**Avis de la Mission régionale d'autorité environnementale
de la région Nouvelle-Aquitaine
relatif à la création du parc éolien de Bena
sur la commune de Chaunay (86)**

n°MRAe 2020APNA9

dossier P-2019-9223

Localisation du projet : Commune de Chaunay (86)
Maître d'ouvrage : SNC CPENR de BENA
Avis émis à la demande de l'Autorité décisionnaire : Préfète de la Vienne
En date du : 26 novembre 2019
Dans le cadre de la procédure d'autorisation : Autorisation environnementale ICPE
L'Agence régionale de santé et le Préfet de département au titre de ses attributions dans le domaine de l'environnement ayant été consultés.

Carte 32 Comparaison des scénarios d'implantation

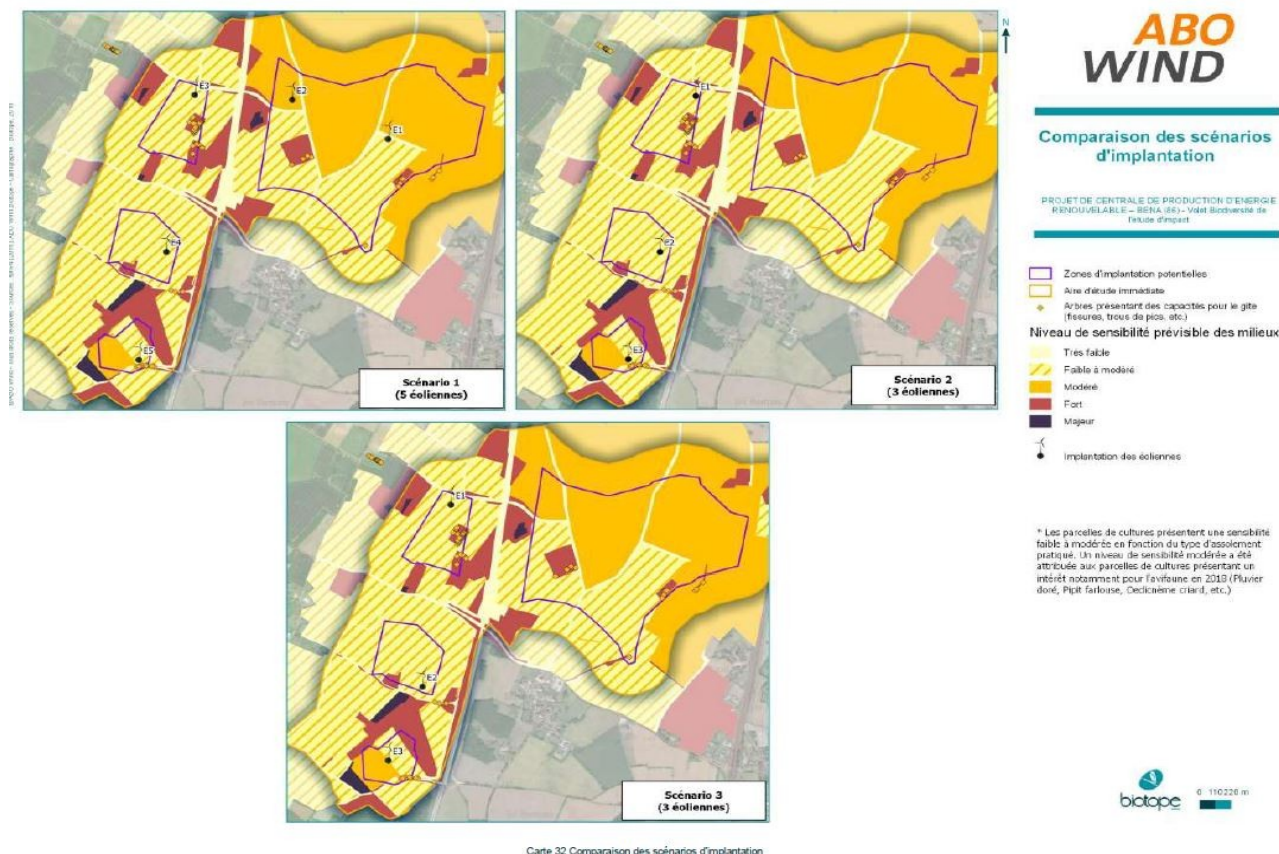
Il est à noter (cf. page 270 de l'étude d'impact) que le porteur de projet fonde son analyse des distances minimales aux haies et lisières boisées acceptables pour les chiroptères, sur les recommandations de Nature England (distance oblique de 50 mètres entre le bout des pales et le haut des haies ou lisières boisées) et non sur celles d'Eurobats (distance latérale de 200 mètres vis à vis du mât de l'éolienne). La variante retenue n'est en conséquence pas jugée pénalisante.

Le porteur de projet garde néanmoins dans l'analyse des variantes du volet écologique de l'étude d'impact, dont les cartographies sont reprises ci-dessous, la référence aux distances "classiques" d'Eurobats, plus exigeantes, distances que ne respecte aucune des trois éoliennes. La MRAe recommande au porteur de projet d'exposer les raisons pour lesquelles il privilégie *in fine* les références de Nature England.
